## Odborný posudek zastřešení s návrhem řešení opravy

AKCE : Zastřešení objektu úpravny vody koupaliště Třemošnice

**FOTODOKUMENTACE:**

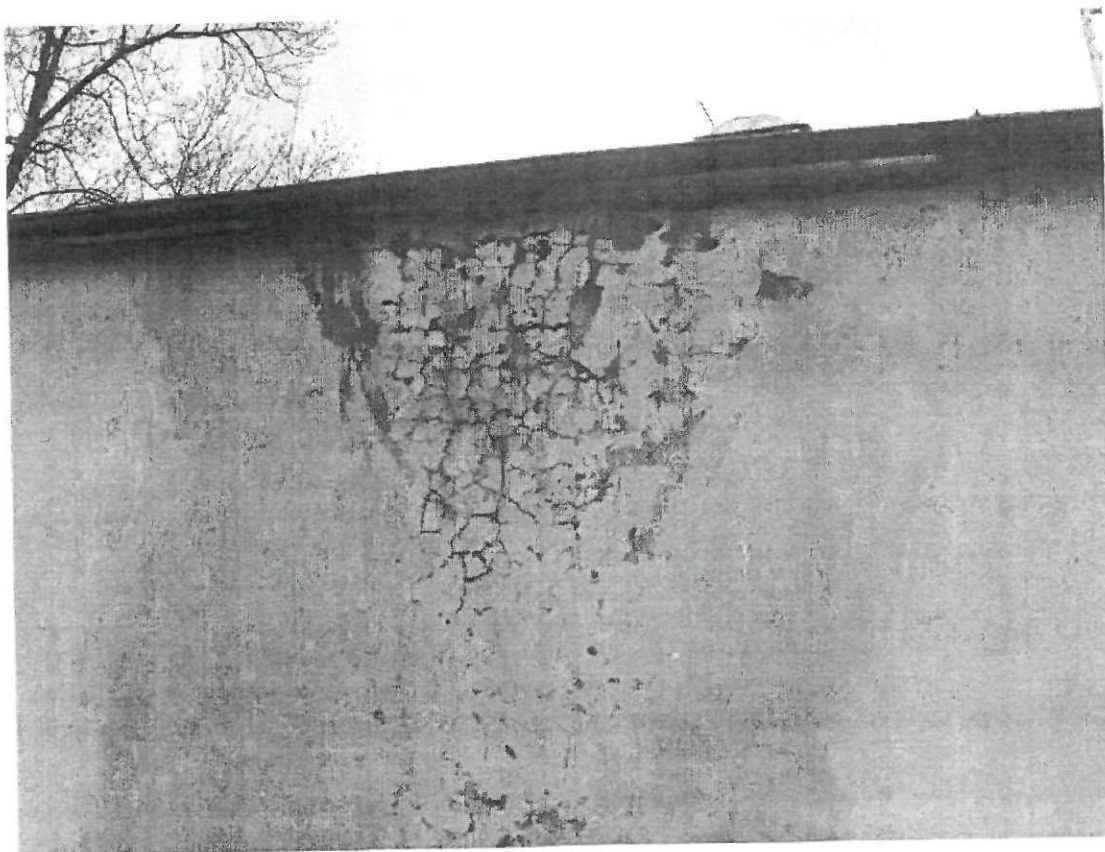
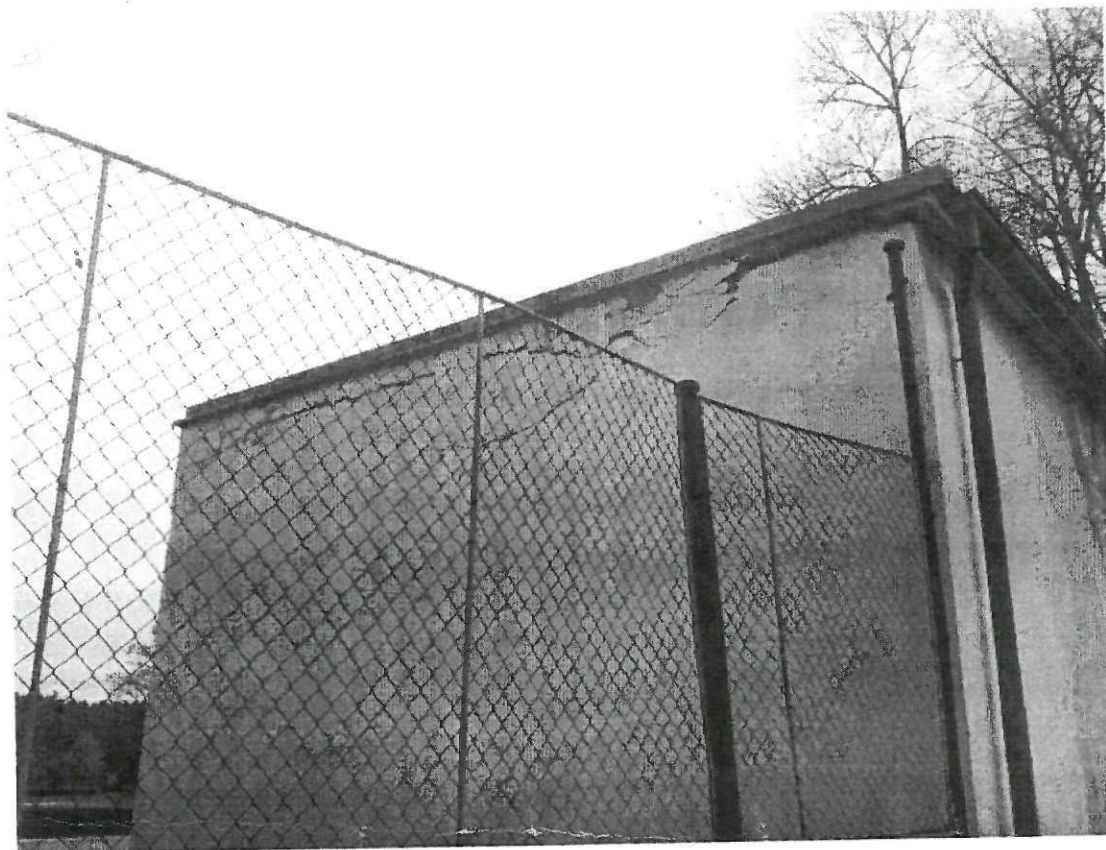
Na základě stavebně-technického průzkumu stavby „úpravna vody koupaliště Třemošnice“ byly zjištěny tyto závady stavby:

- trhлина mezi obvodovou stěnou a atikou
- prasklá betonová mazanina střešního pláště
- prasklina v hydroizolaci střešní krytiny v místě praskliny betonu
- zatékání dešťové vody v místě trhliny ve střešním plášti

Příčinou poruchy střešního pláště jsou objemové změny betonové nevyztužené mazaniny. Vlivem teplotní roztažnosti se betonová nevyztužená mazanina porušila cca uprostřed své délky. Nevyztužený beton nebyl schopen přenést vzniklá tahová napětí od ohřátí konstrukce cca o 100°C. Vznikla tak trhлина v betonu, která pokračovala roztržením asfaltové krytiny. Tím došlo k zatékání do konstrukce střechy a následně do obvodového zdiva. Dále se vlivem teplotní roztažnosti betonová mazanina prodloužila natolik, že odtrhla zdivo atiky.

1. Odstranění všech vrstev střešního pláště (asfaltová povlaková krytina, betonová mazanina, násyp) až po nosnou konstrukci stropu (panely).
2. Provedení nového atikového zdiva z keramických tvárnic Porotherm 30 P+D na MVC 2,5. Výška atiky nad rovinou střechy není stanovena žádným předpisem. Měla by se pohybovat v rozmezí 200 ÷ 300 mm. Atiku doporučuji opatřit tepelnou izolací z EPS 100S tl. 50 mm, aby se eliminoval vliv teplotní roztažnosti.
3. Provedení parotěsné vrstvy na nosnou konstrukci stropu (penetrační nátěr + modifikovaný asfaltový pás min. tl. 4 mm + ochranná vrstva z geotextílie).

4. Provedení spádové vrstvy z kameniva Liapor fr. 4-8 mm tl. 0 až 186 mm (spád 3%) a položení separační vrstvy (fólie).
5. Vybetonování mazaniny tl. 60 mm (beton C16/20 s kari sítí 5x150x150 mm). Betonová vrstva střešního pláště musí být oddělena od atiky spárou o šířce cca 20 ÷ 30 mm a to proto, aby atika nebyla v důsledku tepelné roztažnosti těchto vrstev vytlačována ven.
